## Nýbýlavegur – Ástún

VSÓ var óskað eftir viðbrögðum við ósk skipulagsráðs Kópavogs um endurskoðun á hönnun gatnamótanna Nýbýlavegar – Ástún.

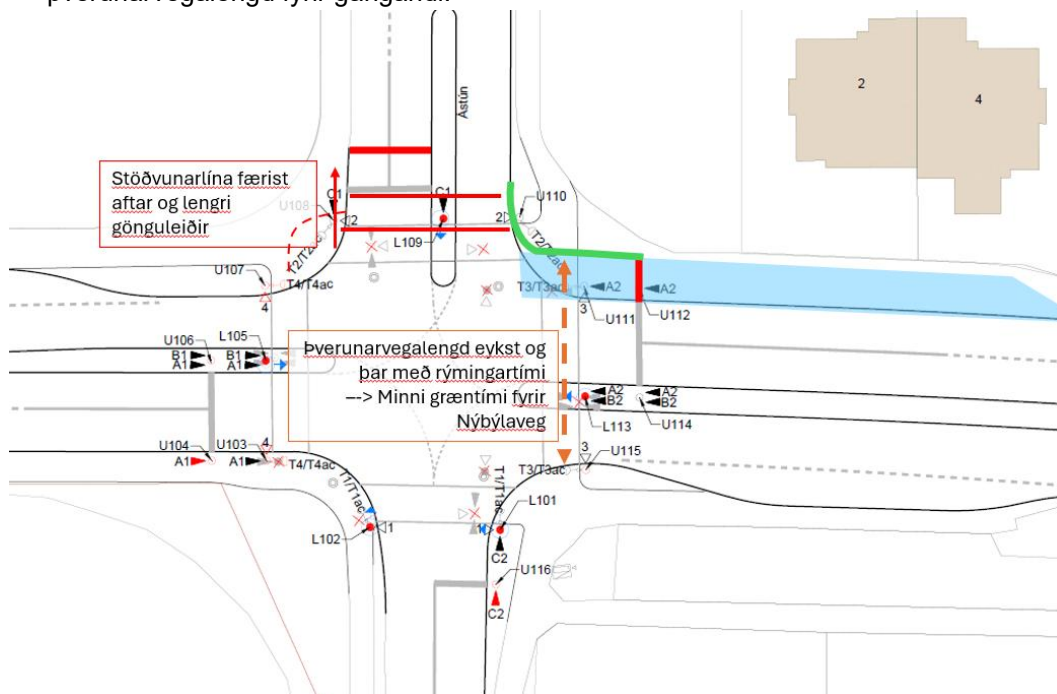
Í minnisblaði VSÓ frá 20.3.26 [1] er rætt um tvær sviðsmyndir:

- Sv. 1 – núverandi ástand, umferðarstýrt
- Sv. 8 – endurhönnun, fastlotustýring

Báðar sviðsmyndir byggja á umferðartölum frá 2024. Rétt er að áréttta að þó samanburðarsviðsmyndin við núverandi ástand sé númeruð 8 eru ekki til sviðsmyndir 2-7 fyrir þetta verkefni. Númer sviðsmynda er arfleið úr umferðarlíkani fyrir verkefni sem VSÓ vann fyrir Vegagerðina. Líkanið er úr verkefni þar sem ástand ljósaðstýringar við allan Nýbýlaveg og alla Breiðhóltsbraut var skoðað frá Nýb. – Hjallabrekku í vestri að Breiðhóltsbraut – Jaðarsel í austri en því verkefni lauk í janúar 2025 [2]. Höfundar afsaka ef þetta hefur valdið ruglingi.

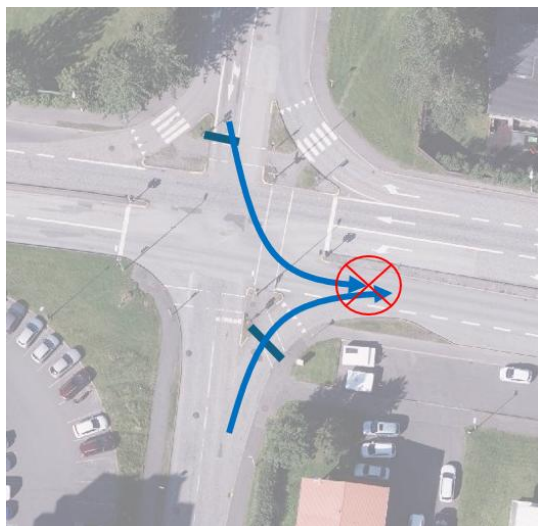
- Ljósastýrð hægri beygja frá Þverbrekku (úr suðri) þarf að vera í bága við vinstri beygju frá Ástúni (norðri); það hefur því þær afleiðingar að Ástún-Þverbrekka mega ekki fá grænt á sama tíma. Áhrif á þjónustustig eru því jafngild því að verja vinstri beygju á Ástún – Þverbrekku þar sem þjónustustig færi úr B í C og myndi þýða aukin biðtíma ökutækja á gatnamótunum (sjá sviðsmynd sem unnin var fyrir Vegagerð 2025 [2]). Áhrif þess að setja hægri beygjuna frá Þverbrekku á ljós eru því þau sömu og að fjarlægja framhjáhlaupið með tilliti til þjónustustigs á gatnamótunum og umferðarflæði/umferðartafa:

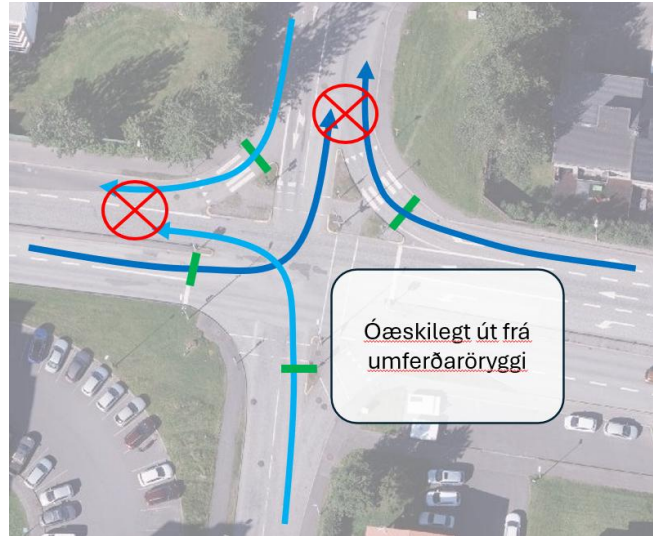
- Norðan megin á það sama við þó það sé tæknilega sé frárein á vestan megin Nýbýlaveg – en hún er stutt og inniheldur strætóskýli:

Eins er óæskilegt er út frá umferðaröryggi að hægri beygjurnar fái grænt á sama tíma og hægri beygja frá norðri og straumur frá austri fái grænt á sama tíma, eða að hægri beygja frá austri sé með grænt á sama tíma og beinn straumur frá suðri (sjá myndir neðar). Því þyrfti þessir straumar að vera í bága og **þá ætti afkastageta að vera sambærileg því að hægri akrein sé ljósaðstýrð án þess að vera á framhjáhlaupi.**

**Með öðrum orðum:** Ljósaðstýrt framhjálaup örsakar sömu virkni og ljósaðstýrð hægri beygja án framhjálaups, nema ljósaðstýrt framhjálaup mun orsaka lengri grænljósa tíma fyrir gangandi sem þá jafnframt eykur biðtíma á gatnamótunum fyrir akandi og rýrir því greiðvirkni gatnamótana
